Verbale della Seduta del 10 febbraio 2025

- valutazione paesaggistica della progettazione della cava Amministrazione n.42 situata nel Bacino di Carrara, Scheda 15 dell'Allegato 5 del PIT/PPR, per la quale la documentazione progettuale, visto che il parere della Commissione Regionale sarà ricompreso all'interno di una procedura di PAUR ex D.Lgs. 152/2006 art. 27-bis e L.R. 10/2010 art. 73-bis, è disponibile sul sito web della Regione Toscana all'indirizzo: <https://www.regione.toscana.it/-/paur-provvedimento-autorizzatorio-unico-regionale>;
- valutazione paesaggistica della progettazione della cava Querciola n.147 situata nel Bacino Carrara, Scheda 15 dell'Allegato 5 del PIT/PPR, per la quale la documentazione progettuale è disponibile sul sito: <http://servizi.comune.carrara.ms.it/marmo>.

Si passa poi ad esaminare il progetto relativo alla Cava Amministrazione n.42 situata nel Bacino di Carrara, Scheda 15 dell'Allegato 5 del PIT/PPR.

Figura 1 - Ambiti di intervento (AI) del NPR all'interno dell'area in disponibilità di cave Amministrazione.

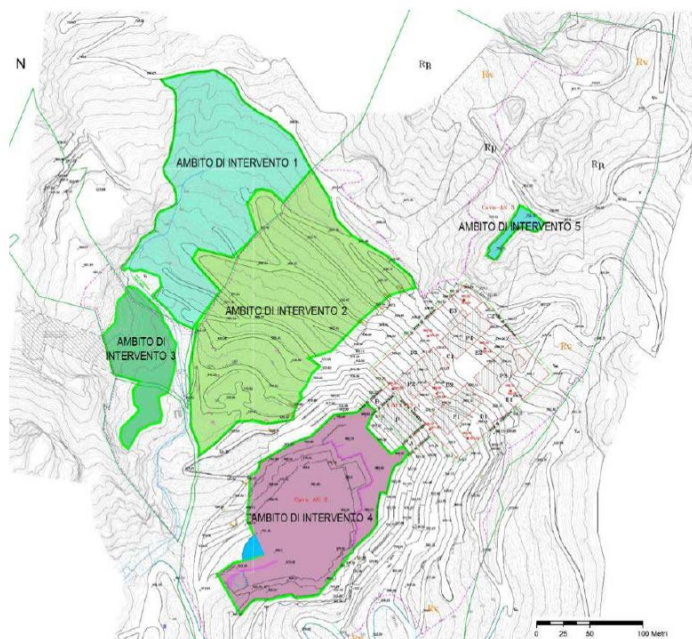
Nel merito si sottolinea come in alcuni documenti di monitoraggio del precedente progetto, si sostiene viceversa che il sistema di risistemazione dei ravaneti previsto, non ha avuto gli esiti sperati in quanto le piante messe a dimora non si sono sviluppate ed alcune sono state mangiate da delle capre. Non è chiaro quindi a quali “buoni risultati si faccia riferimento”, anche perché manca una documentazione, anche fotografica di dettaglio. Si sottolinea inoltre che molte delle azioni previste sono esterne al perimetro oggetto di autorizzazione.

Figura 41 - Cronoprogramma indicativo dei lavori per la durata del progetto.

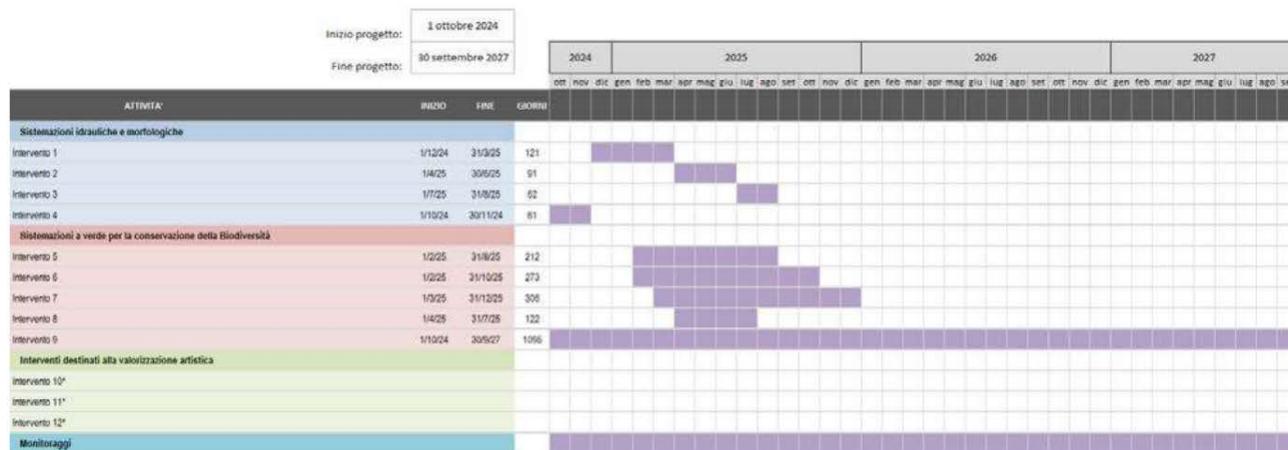
Al par. 7 "Valutazione degli impatti sul paesaggio conseguenti alla realizzazione dell'intervento di ripristino ambientale" si dichiara che "La valutazione degli impatti sui caratteri paesaggistici e sugli elementi distintivi sottoposti a tutela paesaggistica in seguito alla realizzazione dell'intervento di ripristino ambientale, così come le fotosimulazioni post-intervento, sono esplicitate nel documento "Valutazione paesaggistica del piano di ripristino ambientale, riqualificazione funzionale e rinaturalizzazione del ravaneto - Cava n. 42, "Amministrazione", Bacino di Torano", a firma dell'Arch. Fabrizio Esposito facente parte integrante del Progetto di ripristino.". Tale documento non si ritrova presente tra gli elaborati consegnati e la documentazione manca anche di fotosimulazioni/rendering che rappresentino le varie fasi.
